Veille des procédés nouveaux

Filtres à fragments de coco pour le petit collectif - Premier Tech Eau et Environnement

Version 2

Figure 4. Vues du répartiteur installé sur la cuve du filtre (haut) et en amont pour une configuration multi-filtres (bas) (source PTEE)

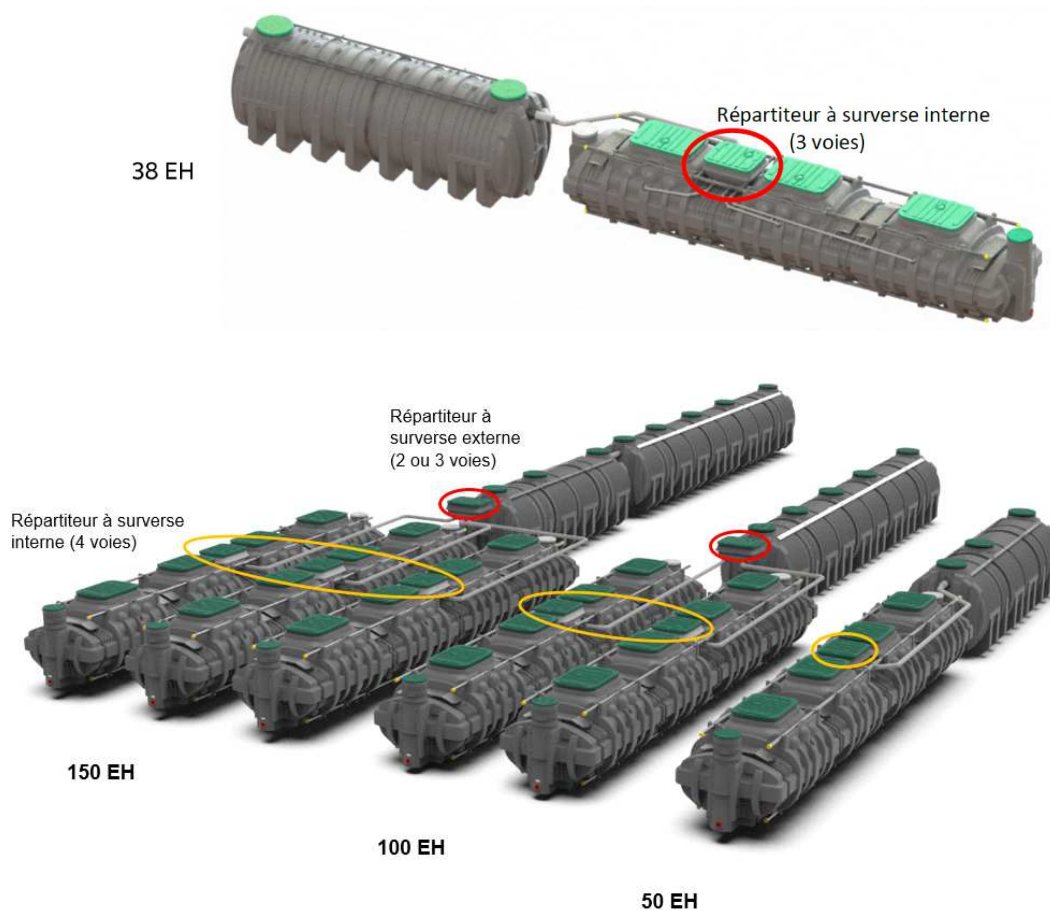
Le répartiteur peut être installé soit directement sur la cuve, soit sur un fond de fouille sur le sol pour les filières multiples, comme illustré en Figure 4. Pour les filières multiples avec répartiteur à surverse externe, chaque cuve conserve son répartiteur à surverse interne.
